Słupno, 17.07.2013 r.

ZI.271.9.2013

Dotyczy: Modernizacja Stacji Uzdatniania Wody w Mijakowie (BZP nr 135561 z dnia 05.07.2013 r.)

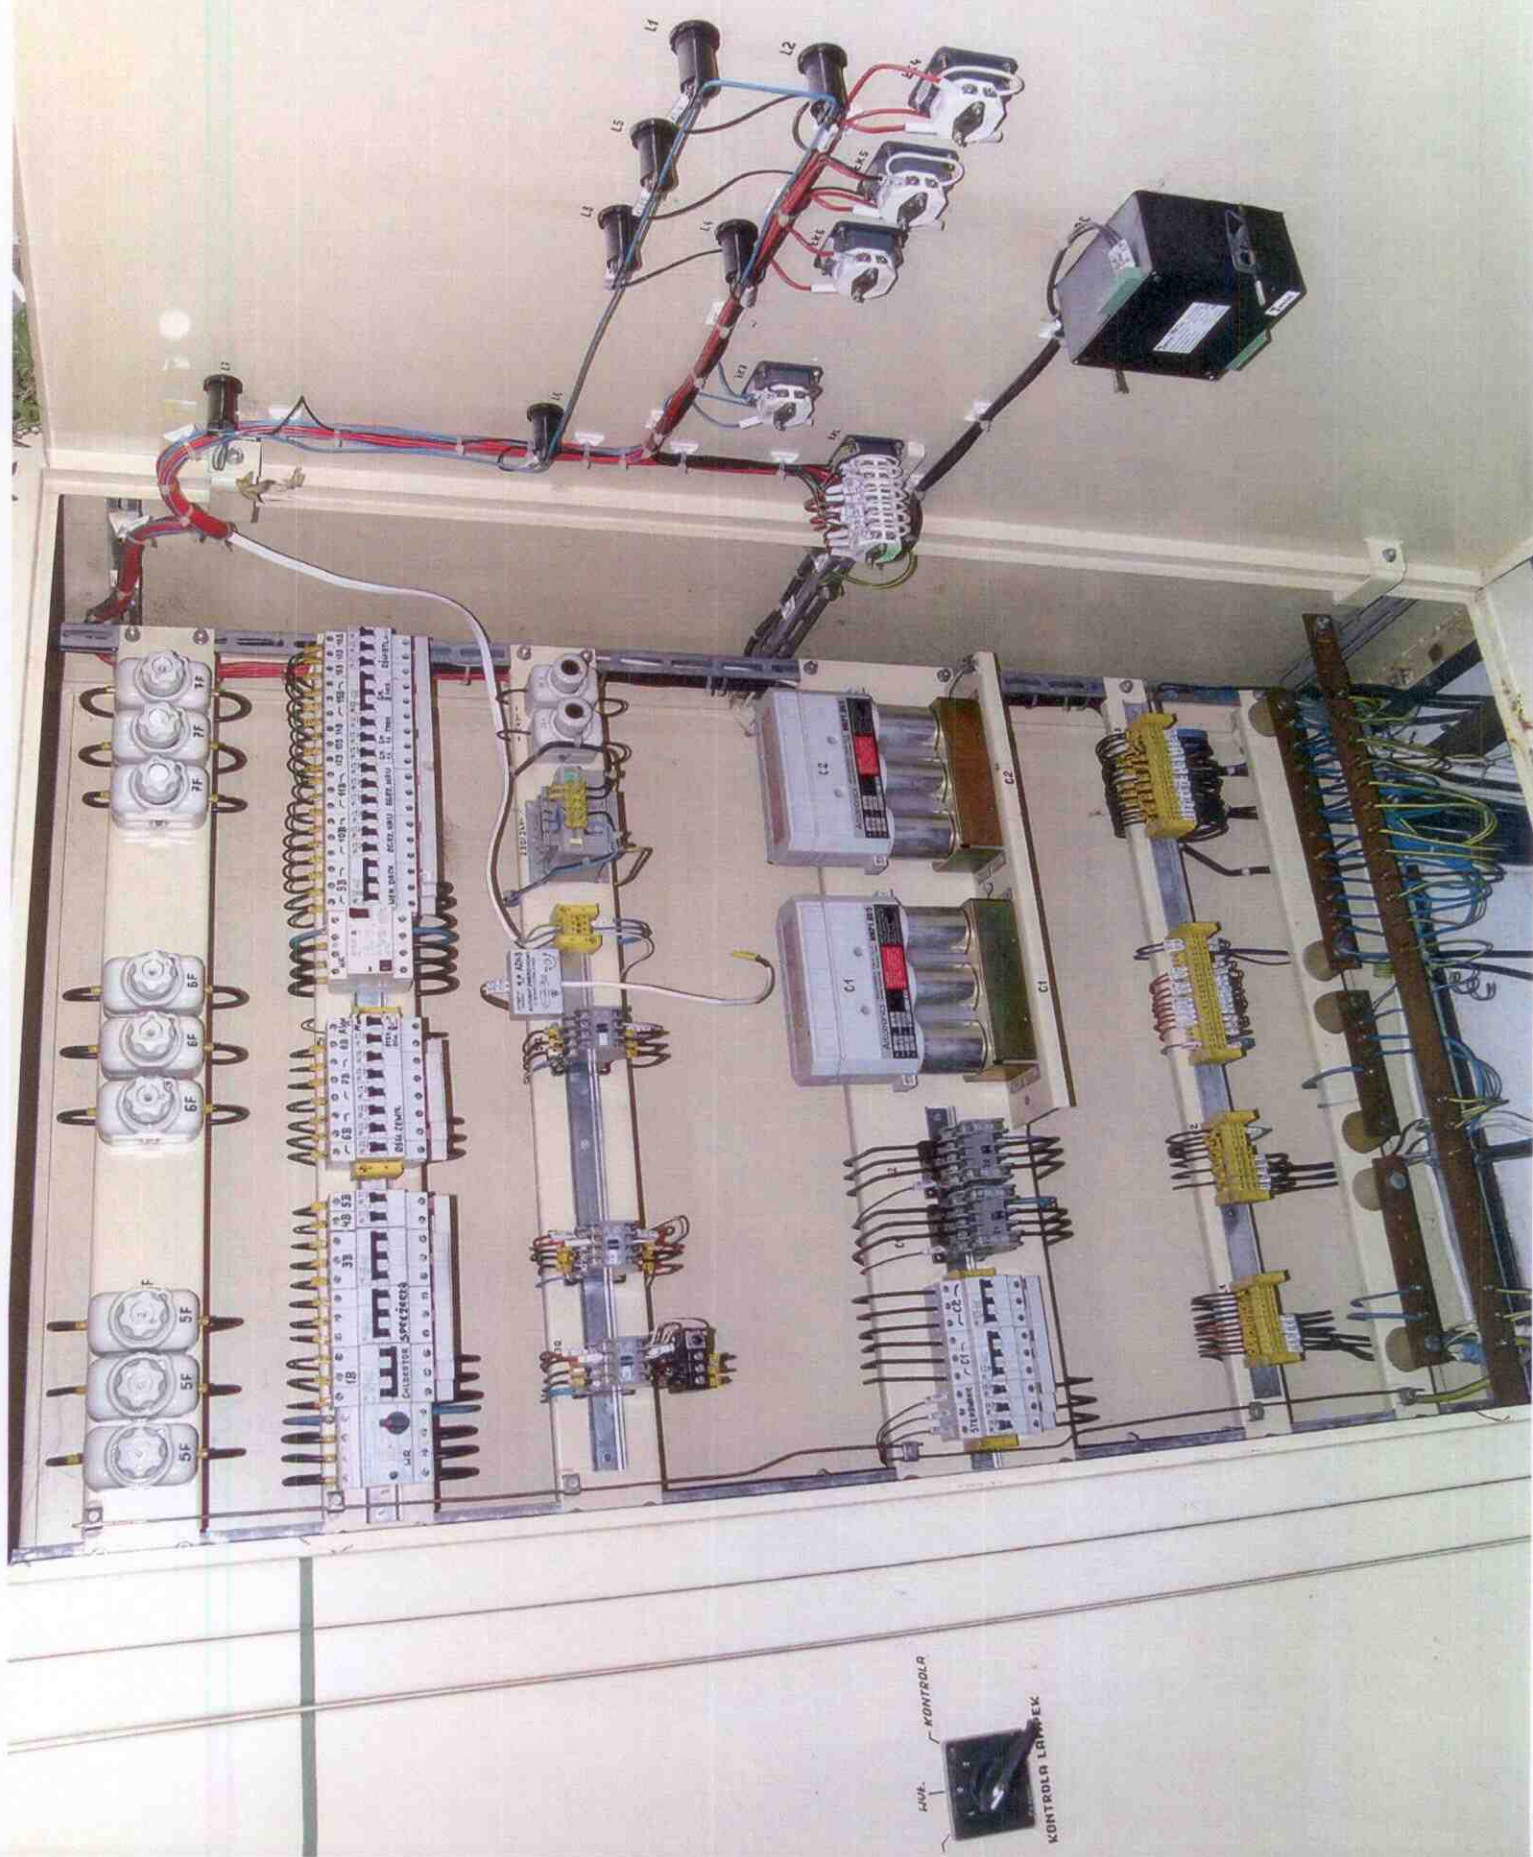
2. „W celu dokładnego sprecyzowania zakresu robót proszę o podanie inwentaryzacji rozdzielni wewnętrznej instalacji elektrycznej (rysunki lub zdjęcia stanu obecnego rozdzielni). Na rysunku „Instalacje elektryczne wewnętrzne” zaznaczono w/w rozdzielnię jako nr 11 Rozdzielnia technologiczna do modernizacji”.

W załączeniu zdjęcia przedstawiające istniejący stan rozdzielni elektrycznej.
